เรื่อง ลงนามในสัญญาจ้าง (ฉบับแก้ไขเพิ่มเติม ครั้งที่ ๑)

สัญญาจ้างก่อสร้าง
(ฉบับแก้ไขเพิ่มเติม ครั้งที่ ๑)

สัญญาเลขที่ ๖๒๙/๒๕๖๘

เรื่อง การแก้ไขแบบรูปารายการงานก่อสร้างกรณีผู้รับจ้างขอหยุดงานโครงการปรับปรุงถนนหินคลุกสาย บ้านวังโพน หมู่ที่ ๖ ตำบลนาจาน - ทางหลวงแผ่นดินหมายเลข ๒๒๘ อำเภอสีชมพู จังหวัดขอนแก่น

แผนที่โครงการโดยสังเขป
มาตราส่วน : Not Scale

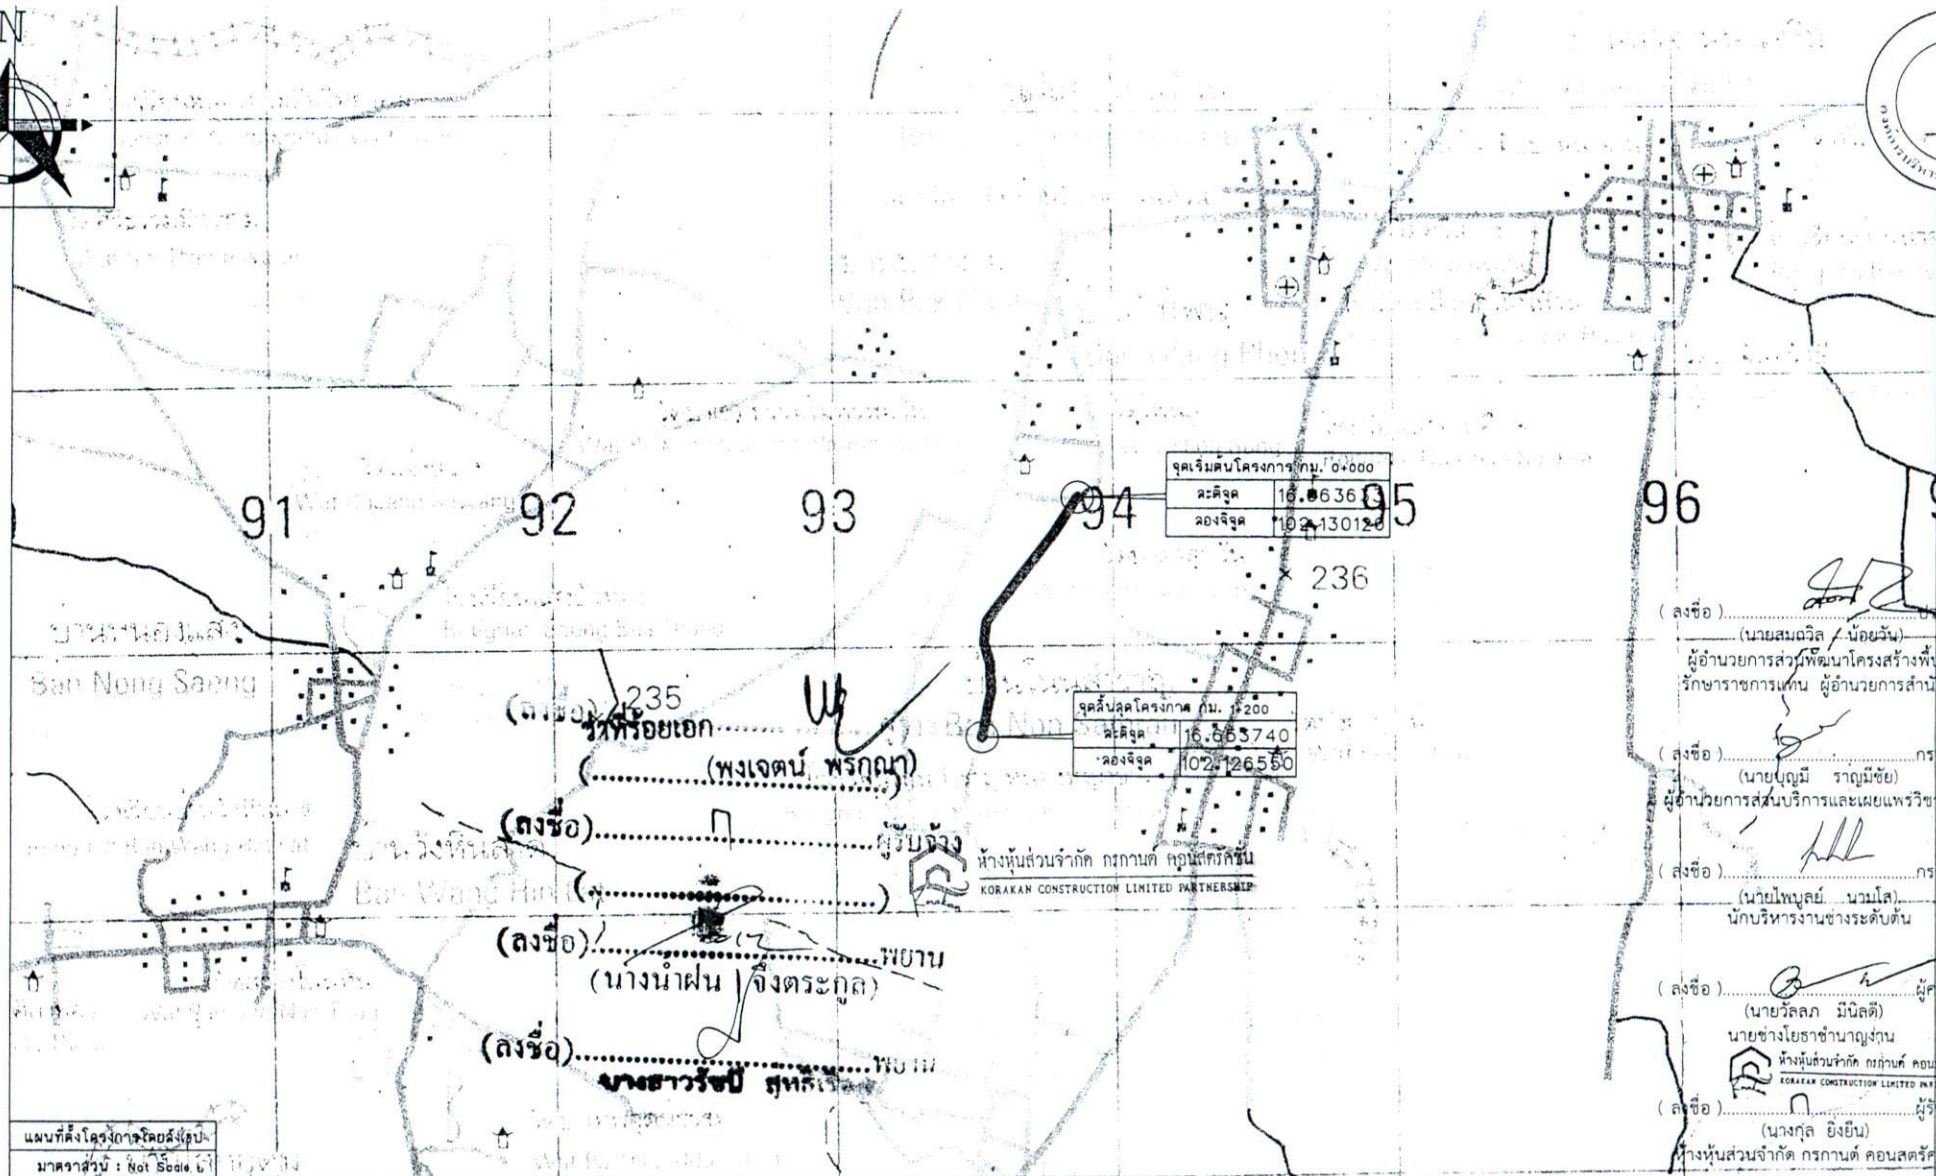
- ปรับปรุงถนนดินลูกรัง ลายบ้านวังโพน หมู่ที่ 6 ตำบลนาจาน - ทางหลวงแผ่นดินหมายเลข 228 อำเภอสีชมพู จังหวัดขอนแก่น
ปรับปรุงถนนดินลูกรัง ขนาดผิวจราจรกว้าง 5 เมตร ยาว 1,200 เมตร ทนแรงเฉย 0.10 เมตร หรือมีปริมาณดินลูกรังไม่น้อยกว่า 824 ลบ.ม. (เกสียเรียบ)
รายละเอียดตามประมาณการงานก่อสร้าง และตามแบบแปลนที่องค์การบริหารส่วนจังหวัดขอนแก่นกำหนด

ขนาดตามแบบก่อสร้าง แกะไขเป็น ปรับปรุงถนนหินคลุก ขนาดผิวจราจรกว้าง ๕ เมตร ยาว ๑,๒๐๐ เมตร หนาเฉลี่ย ๐.๑๐ เมตร หรือมีปริมาตรหินคลุกไม่น้อยกว่า ๖๒๔ ลบ.ม. (เฉลี่ยเรียบ)
รายละเอียดตามประมาณการงานก่อสร้าง และตามแบบแปลนที่องค์การบริหารส่วนจังหวัดขอนแก่นกำหนด
